**Abwägung im Rahmen der frühzeitigen Beteiligung der Öffentlichkeit gem. § 3 Abs. 1 BauGB sowie der Unterrichtung der Behörden und sonstigen Träger öffentlicher Belange gemäß § 4 Abs. 1 BauGB**

<p><b>9. Gewerbeaufsicht in Niedersachsen: Schreiben vom 08.11.2023</b></p>	
<p>In der Kurzerläuterung zum Bebauungsplan Nr. 109/I A „Gewerbepark Ahlhorn“ wird auf „Immissionen aus Gewerbe“ eingegangen. Darin heißt es, dass das vollständige Schallschutz-Gutachten im weiteren Verfahren ergänzt wird. Dies gilt ebenso für die Kurzerläuterung zum Bebauungsplan Nr. 109/II A „Flug-, Logistik- und Gewerbepark Ahlhorn“.</p> <p>In der Erstellung des Gutachtens sind die relevanten Immissionsaufpunkte zu benennen und zu bewerten. Vorbelastungen sollten betrachtet werden. Eine Lärmkontingentierung wird empfohlen. Zusätzlich zur DIN 45691 ist auch die TA Lärm in die Betrachtungen bei der Änderung des Bebauungsplans einzubeziehen. Dies gilt auch für die Erstellung des Schallschutz-</p>	<p>Die Stellungnahme der Gewerbeaufsicht in Niedersachsen wird zur Kenntnis genommen.</p> <p>Es wird ein vollständiges Schallschutz-Gutachten Gegenstand des weiteren Verfahrens.</p> <p>Die weiteren Hinweise werden zur Ken

Ink. Anhang: Ergebniskarte TB-2023-01121

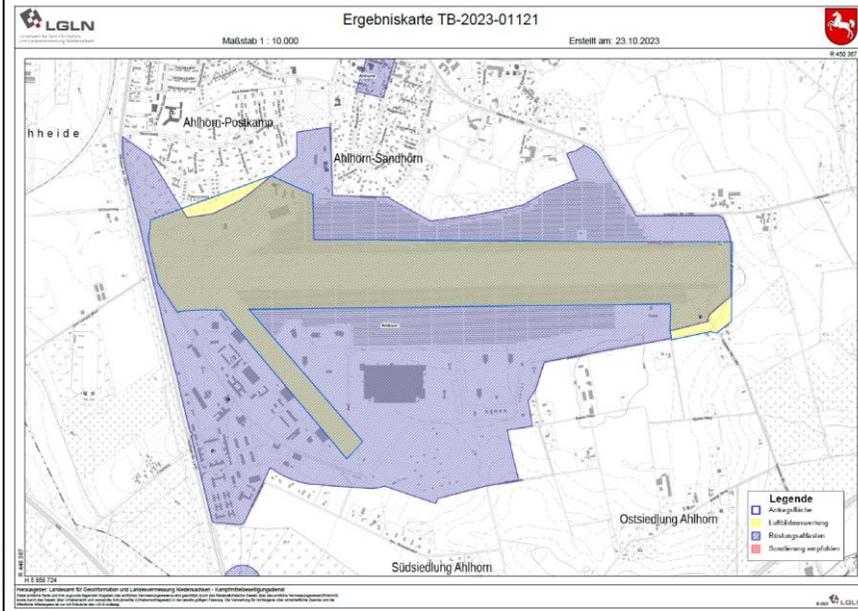
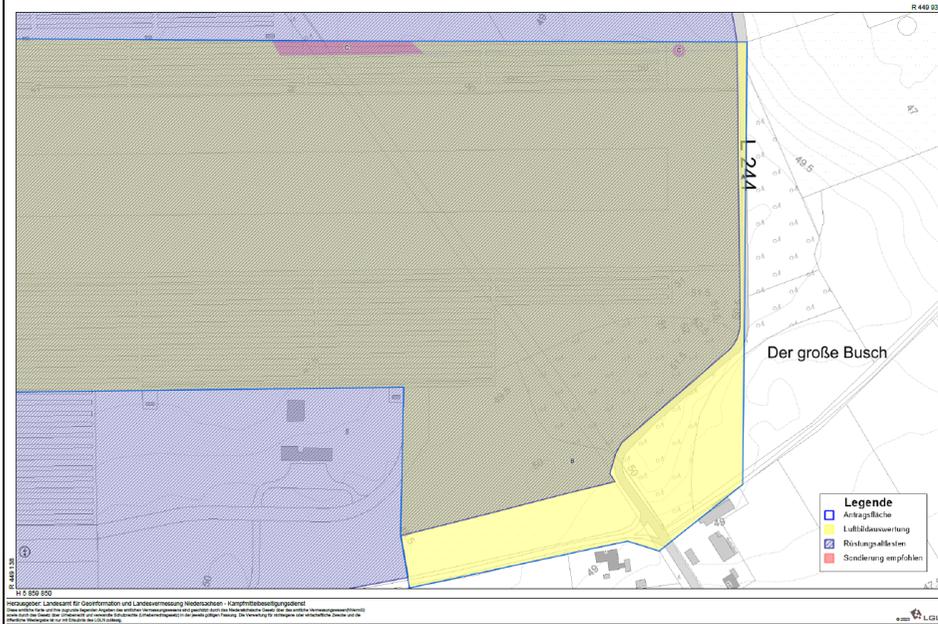
Stellungnahme nach § 4 Abs. 1 BauGB	Abwägung
<b>2. Landesamt für Geoinformation und Landesvermessung Niedersachsen - Kampfmittelbeseitigungsdienst: Schreiben vom 23.10.2023</b>	
<p>Für die Planfläche liegen dem Kampfmittelbeseitigungsdienst Niedersachsen die folgenden Erkenntnisse vor (siehe beigegefügte Kartenunterlage):</p> <p><b><u>Empfehlung: Luftbildauswertung</u></b></p> <p><b>Fläche A</b>  Luftbilder: Die derzeit vorliegenden Luftbilder wurden nicht vollständig ausgewertet.  Luftbildauswertung: Nach durchgeführter Luftbildauswertung wird keine Kampfmittelbelastung vermutet.  Sondierung: Es wurde keine Sondierung durchgeführt.  Räumung: Die Fläche wurde nicht geräumt.  Belastung: Es besteht der allgemeine Verdacht auf Kampfmittel.</p> <p><b>Fläche B</b>  Luftbilder: Die derzeit vorliegenden Luftbilder wurden nicht vollständig ausgewertet.  Luftbildauswertung: Es wurde keine Luftbildauswertung durchgeführt.  Sondierung: Es wurde keine Sondierung durchgeführt.  Räumung: Die Fläche wurde nicht geräumt.  Belastung: Es besteht der allgemeine Verdacht auf Kampfmittel</p> <p><b>Empfehlung: Sondierung</b></p> <p><b>Fläche C</b>  <i>Luftbilder:</i> Die derzeit vorliegenden Luftbilder wurden nicht vollständig ausgewertet.  <i>Luftbildauswertung:</i> Nach durchgeführter Luftbildauswertung wird eine Kampfmittelbelastung vermutet.  <i>Sondierung:</i> Es wurde keine Sondierung durchgeführt.  <i>Räumung:</i> Die Fläche wurde nicht geräumt.  <i>Belastung:</i> Es besteht ein begründeter Verdacht auf Kampfmittel.</p> <p><b>Hinweis:</b>  Hinsichtlich der erforderlichen Gefahrenforschungmaßnahmen wenden Sie sich bitte an die örtlich zuständige Gefahrenabwehrbehörde (Stadt oder</p>	<p>Die Stellungnahme des Landesamtes für Geoinformation und Landesvermessung Niedersachsen wird zur Kenntnis genommen und wie folgt berücksichtigt.</p> <p>Im Zuge der Umsetzung diverser Baumaßnahmen im gesamten Bereich des Metroparkes sind umfangreiche Kampfmittelsondierungen und anteilig Kampfmittelräumungen vorgenommen worden. Hier sind u.a. die Solarparks und der Standort Amazon zu nehmen.</p> <p>In diesem Zusammenhang hat sich die Vorgehensweise, wie in den Planunterlagen unter Punkt 2 „Hinweise“ aufgeführt, bewährt.</p> <p>An diese Vorgehensweise wird weiter unter Berücksichtigung der Anmerkungen des Landesamtes festgehalten.</p>

Die Fläche für die Sie bei uns eine Luftbildauswertung beantragt haben befindet sich in einem ehemaligen Rüstungsalblastengebiet. Unabhängig vom Ergebnis einer Luftbildauswertung, bei der wir die Luftbilder für die Fläche ausschließlich nach Schäden durch Abwurfmunition überprüfen können, ist im Bereich der Rüstungsalblastenfläche (siehe Markierung in der Karte) grundsätzlich mit Kampfmitteln z. B. in Form von Munitions- und Sprengstoffresten zu rechnen. Wir empfehlen daher den Bereich, zur Gewährleistung der Baugrundsicherheit, durch eine gewerbliche Kampfmittelräumfirma untersuchen zu lassen. Unter <http://www.gkd-kampfmittelraeumung.de> finden Sie eine nicht abschließende Auswahl von gewerblichen Räumfirmen. Ob eine Räumung oder anderweitige Maßnahme nötig ist, besprechen Sie bitte mit der Räumfirma. Bei Kampfmittelräummaßnahmen auf kartierten Rüstungsalblastenstandorten besteht unter bestimmten Voraussetzungen gem. Allgemeinem Kriegsfolgengesetz (AKG) die Möglichkeit einer anteiligen Kostenerstattung durch den Bund.

Detailplan 1

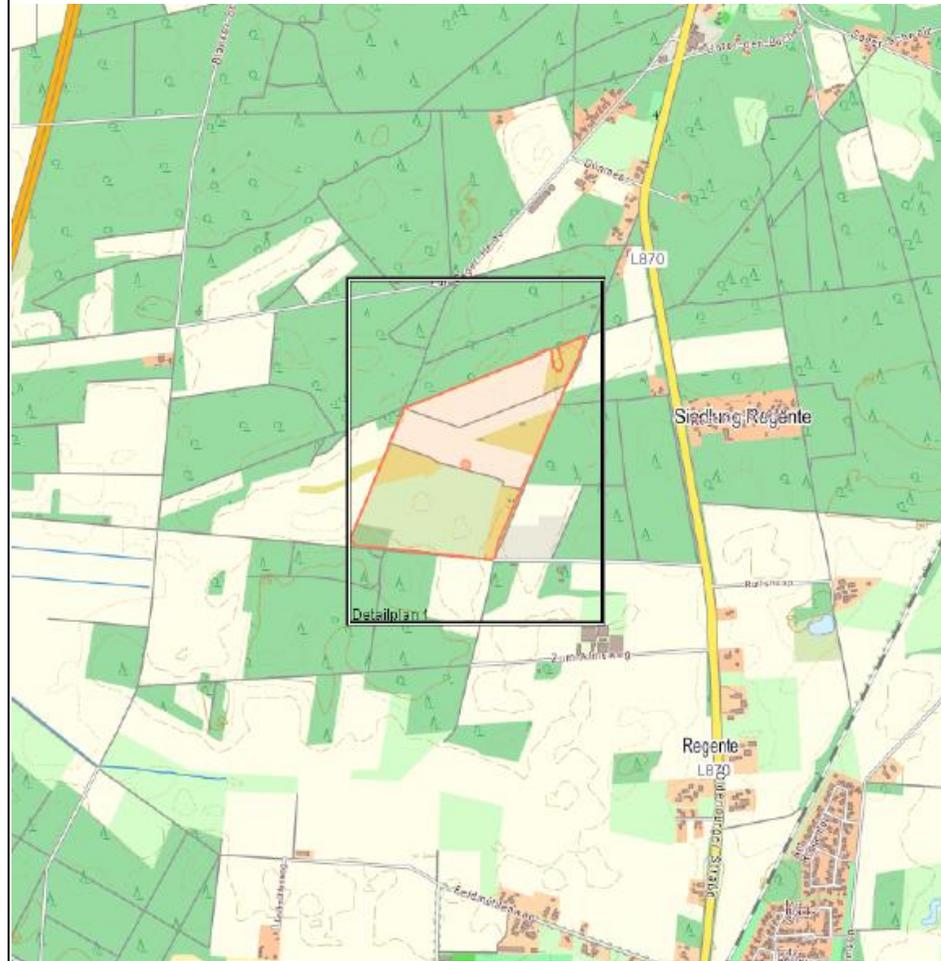
<b>5. Gasunie Deutschland Transport Services GmbH: Schreiben vom 13.10.2023</b>	
<p>Von dem oben genannten Vorhaben sind Erdgashochdruckleitungen/Kabel der von Gasunie Deutschland vertretenen Unternehmen betroffen. Sämtliche Maßnahmen im Schutzstreifen der Erdgastransportleitung bzw. der Kabel sind in Anwesenheit eines Gasunie-Mitarbeiters durchzuführen. Dabei ist der zuständige Leitungsbetrieb bereits über Arbeiten im Näherungsbereich ab ca. 50 m zur Erdgastransportleitung bzw. zum Kabel zu informieren. Ein Gasunie-Mitarbeiter wird die Lage des Schutzstreifens ermitteln, kennzeichnen und die vor Ort tätigen Personen einweisen. Hierfür fallen keine Kosten an. Es ist jedoch unbedingt erforderlich, rechtzeitig,</p>	<p>Die Stellungnahme der Gasunie Deutschland Transport Services GmbH wird zur Kenntnis genommen.</p> <p>Der Geltungsbereich liegt laut angehängter Karte nicht innerhalb des aufgeführten Geltungsbereiches.</p>

Stellungnahme nach § 4 Abs. 1 BauGB	Abwägung															
<p>spätestens 5 Werktage vor Beginn jeglicher Maßnahmen im Schutzstreifenbereich, Kontakt zu folgendem Leitungsbetrieb aufzunehmen:                      Gasunie Deutschland Transport Services GmbH                      Fachabteilung GIC-WAN                      Husumer Straße 37                      49685 Schneiderkrug                      Tel.: 0 44 47 / 809-126</p> <p>Die Stellungnahme inklusive Pläne und Schutzanweisung ist auf der Baustelle vorzuhalten.</p> <p>Nachfolgende Auflagen sind zu beachten und unbedingt einzuhalten.  <u>Auflagen:</u></p> <ul style="list-style-type: none"> <li>• Eine Bepflanzung des Schutzstreifens mit Bäumen, Sträuchern oder Hecken ist unzulässig.</li> <li>• Außerhalb des Schutzstreifens stehende Bäume und Gehölze müssen daran gehindert werden, Wurzeln in den Schutzstreifen zu treiben.</li> </ul> <p><u>Kosten:</u></p> <ul style="list-style-type: none"> <li>• Die Kosten für eventuelle Schutzmaßnahmen / Gutachten sind vom Verursacher zu tragen.</li> <li>• Gasunie ist von allen Kosten, die in Folge der Baumaßnahme entstehen könnten (z.B. in Gestalt nachträglich erforderlicher Sicherungsmaßnahmen an unseren Anlagen oder im Vergleich zum ursprünglichen Zustand erhöhter Aufwendungen bei Reparatur-, Unterhaltungs- und Wartungsarbeiten) freizuhalten.</li> </ul> <p>Aktuell betroffene Anlagen:</p>

Der Geltungsbereich liegt südlich des hier aufgeführten Kartenausschnitts
